改善箇所説明図

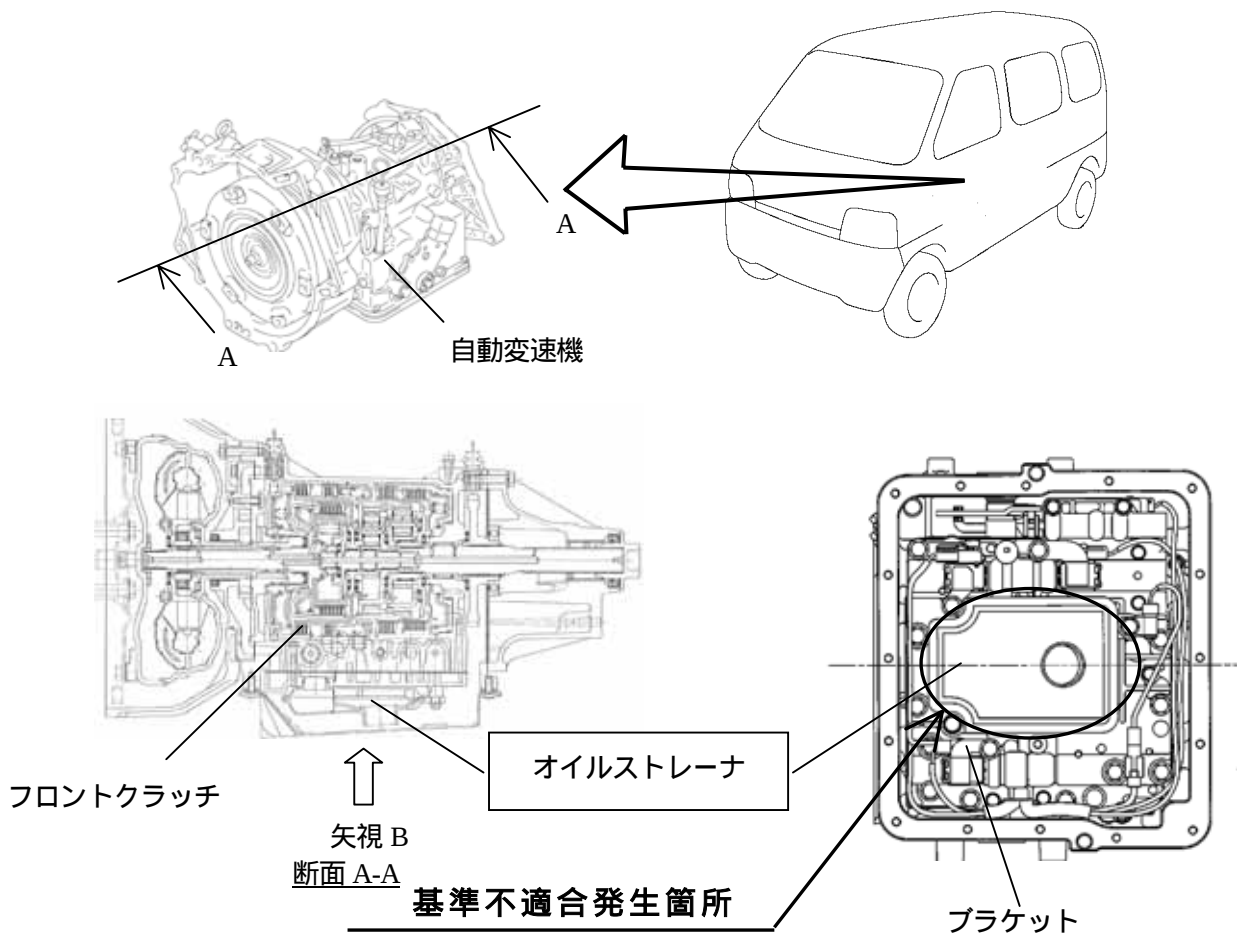
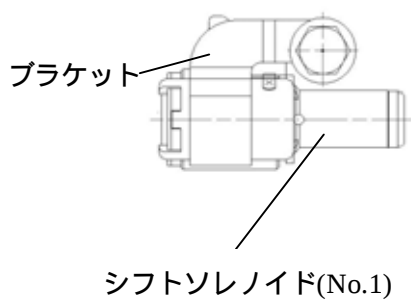
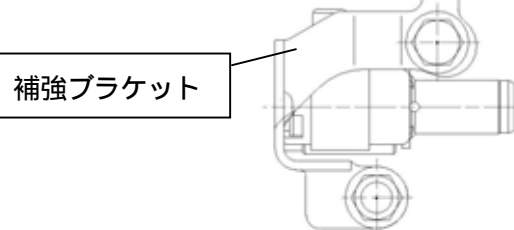
自動変速機のオイルストレーナの容量が不足しているため、クラッチ摩耗粉によりオイルストレーナが目詰まりし、作動油圧が不足することがある。そのため、そのままの状態で使用を続けると、走行不能となるおそれがある。または、作動油圧変動が大きくなり自動変速機内シフトソレノイド(No.1)のブラケットが破損し、フロントクラッチの作動油圧が不足して加速不良や後退不能となるおそれがある。

全車両、オイルストレーナを容量アップした対策品と交換するとともに、補強ブラケットを追加する。

注：□ は交換部品及び追加部品を示す。

識別：ID プレートの下部に桃色のシールを貼付する。
